2010年6月22日

北海道脱ダムをめざす会

北海道における3ダム事業（サンルダム・平取ダム・当別ダム）の必要性の検証結果と提言  
その2－沙流川の治水－

図2 二風谷ダムの累積堆砂量 (■) と年間堆砂量 (●) の変化 (単位は万 m<sup>3</sup>)

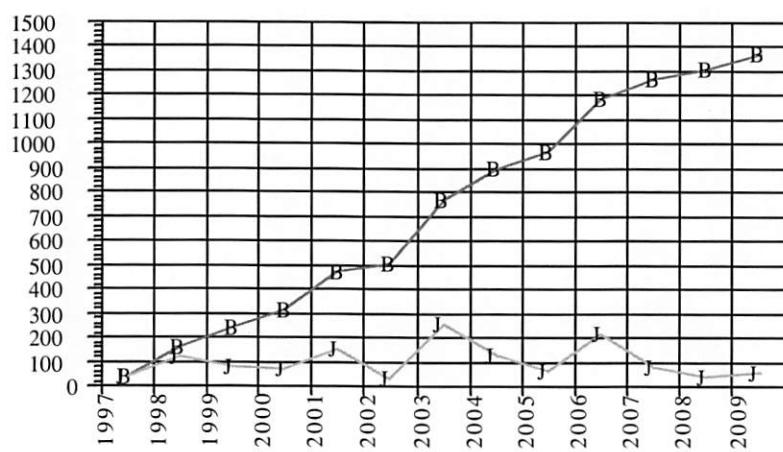
図 2 に北海道開発局資料による、二風谷ダムの竣工(1997年)以降の堆砂量の変化を示す。二風谷ダムと平取ダムの当初の堆砂容量は 550 万  $m^3$ 、および 1,190 万  $m^3$  であったが、完成後 5 年目に二風谷ダムの堆砂量はそれを越えてしまった。そこで、開発局は 2007 年に二風谷ダムおよび平取ダムの建設に関する基本計画を変更し、堆砂容量を二風谷ダムは 1,430 万  $m^3$ 、平取ダムは 130 万  $m^3$  に変更した。しかし、2009 年 10 月での二風谷ダムの堆砂量は 1,368 万  $m^3$  に達しており、変更堆砂容量を越えるのは時間の問題である。二風谷ダムの毎年の年間堆砂量は 35.0 万  $m^3$ ～261.9 万  $m^3$  で変化しており、平均は 105 万  $m^3$  であり、累積堆砂量は一貫して右上がりである。2003 年の 261.9 万  $m^3$  と 2006 年の 221.9 万  $m^3$  はそれぞれ 8 月の台風による豪雨に関連している。二風谷ダムの当初の貯水容量は 3,150 万  $m^3$  であるので、2009 年 10 月には堆砂によって 1,368 万  $m^3$  (貯水容量の 43%) がすでに失われたことになる。

1) 二風谷ダムの堆砂見込みについての開発局の説明・・・開発局は 2007 年に、二風谷ダムの堆砂容量を当初の 550 万  $m^3$  から 1,430 万  $m^3$  に変更した。私たちの質問に対して、「想定外の洪水が起きたので、堆砂容量を増やした。しかし、今後はダムに流入する量と流出する量が同じになるので、堆砂は徐々にしか進まない」と回答した。私たちは、今後堆砂が進まない根拠と進まなくなる時期を尋ねたが、私たちが理解できる回答はなかった。2007 年から 2 年後の 2009 年には堆砂容量と累積堆砂量の差はわずかに 62 万  $m^3$  となった。2010 年にはおそらく累積堆砂量は堆砂容量を超えると考えられる。

図3 報告書における比堆砂量推定のために選定した岩知志ダムとペンケルナイ沢の砂防ダムの存在地（ペンケルナイ沢砂防ダムは平取ダム建設予定地の右の赤丸）

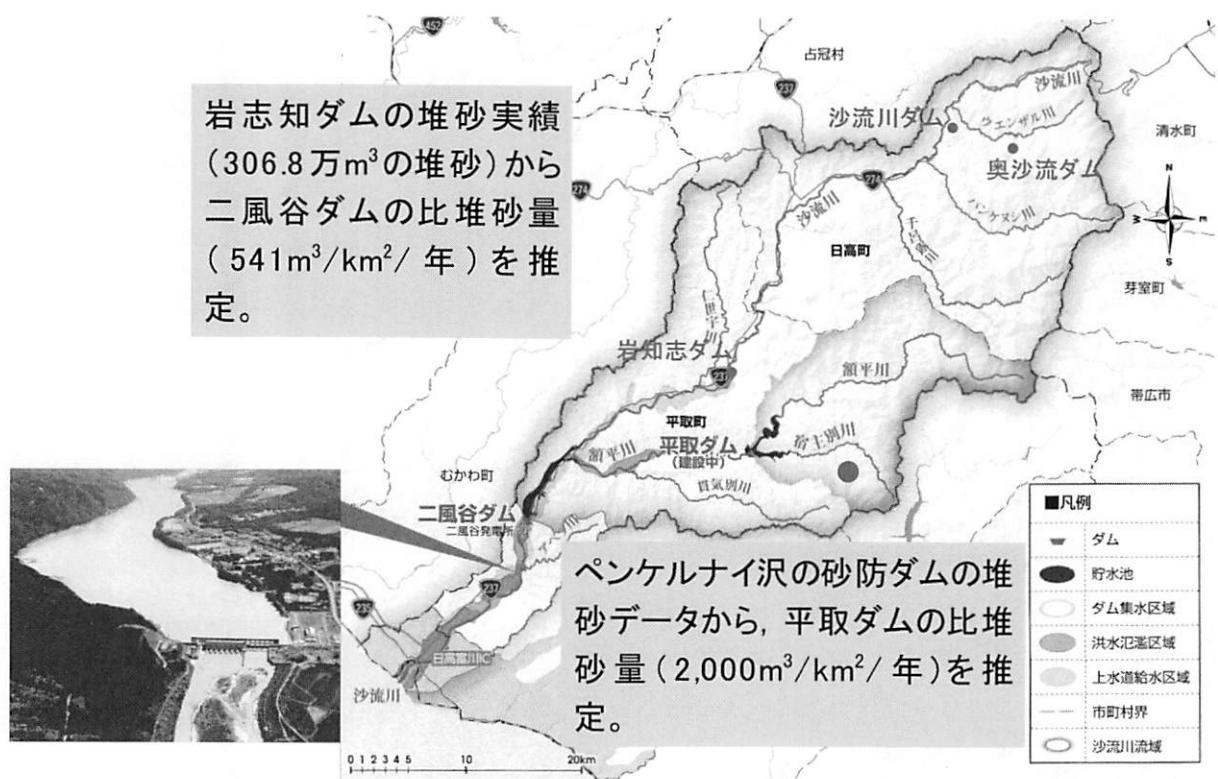
報告書では、額平川については、宿主別川のペンケルナイ沢の上流の砂防堰堤の資料を用いて、比堆砂量を、 $2,000 m^3/年/km^2$ と求め、沙流川本流の堆砂については、岩知志ダムの資料を用いて、比堆砂量を、 $541 m^3/年/km^2$ と求めた（図3）。額平川の流域面積は $384 km^2$ 、糠平川流域を除く二風谷ダムの流域面積は $834 km^2$ であり、それぞれの比堆砂量から、それぞれの流域の年間堆砂量を求める。二風谷ダムには両者が寄与して堆砂する。額平川の場合は、比堆砂量に流域面積を乗じて、さらに年数を乗じればよいことになる。二風谷ダムの場合は、上流に岩知志ダム（1958年竣工）があるため、ここである程度堆砂されるので、その分を考慮しなければならない。報告書では、岩知志ダムができて10年間で306.8万 $m^3$ 堆砂したと述べている。その後の堆砂率の推移を図4に、堆砂量の推移を図5に示した。竣工後10年間もしくはそれより早くに多量の堆砂が進み、その後は徐々に堆砂が進んだと考えられる。その後の堆砂量は、図5の1968年以降について計算すると年間堆砂量は3.1万 $m^3$ であり、当初の約1/10となった。そこで、現在は発生した土砂量の90%は岩知志ダムで捕捉されず、下流に流出すると考えた。そこで、二風谷ダムの比堆砂量を報告書の $541 m^3/年/km^2$ の90%の $433 m^3/年/km^2$ として計算すると、年間堆砂量は40万 $m^3$ 、糠平川からの堆砂量77万 $m^3$ を加えて、二風谷ダムには年間117万 $m^3$ 堆積することになる。この値を用いて、二風谷ダムの堆砂量の予測を行い、実績堆砂量とともに図6に示した。推測された堆砂量は、実績の堆砂量とよく一致した。額平川流域の比堆砂量を、額平川の支流の宿主別川のさらに支沢の砂防ダムの結果を用いているので、額平川流域を代表しているかどうかには疑問が残るが、その値を用いるとよい予測ができたので、報告書で見積もった比堆砂量はかなり正しい予測であった可能性が高い。

図7 2003年の二風谷ダムの洪水調節量

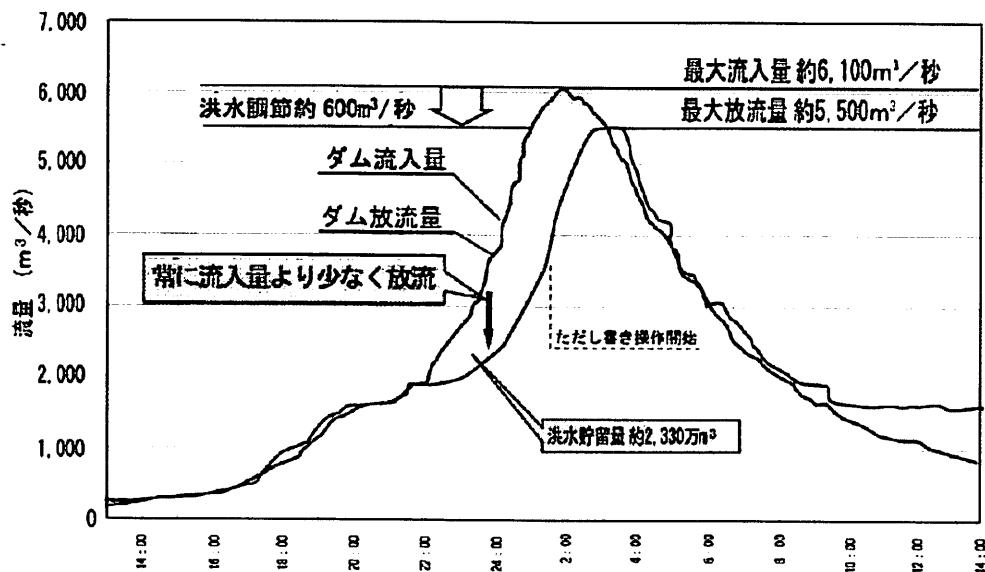
2003 年に台風 10 が来襲して、ダム下流で水害が生じた。このとき、開発局資料ではピーク流量時に二風谷ダムは約  $600 \text{ m}^3/\text{s}$  の洪水調節を行つた（図 6）。2002 年までの二風谷ダムの堆砂量は  $508 \text{ 万 m}^3$  であったので、総貯水容量は  $2,642 \text{ m}^3$  であった ( $3,150 - 508$ )。2009 年 10 月の総貯水容量は  $1,782 \text{ m}^3$  であり、容量は 67% に減少している。それなのに、二風谷ダム計画変更では、洪水調節量を  $500 \text{ m}^3/\text{s}$  から  $1,300 \text{ m}^3/\text{s}$  に増加させているのは、まったく理解できない。また、台風 10 号時のピーク流量の洪水調節量が約  $600 \text{ m}^3/\text{s}$  であったのに、計画変更で  $1,300 \text{ m}^3/\text{s}$  洪水調節とした根拠も明らかでない。どのような根拠でこのような変更を行つたのか、北海道開発局には説明責任がある。
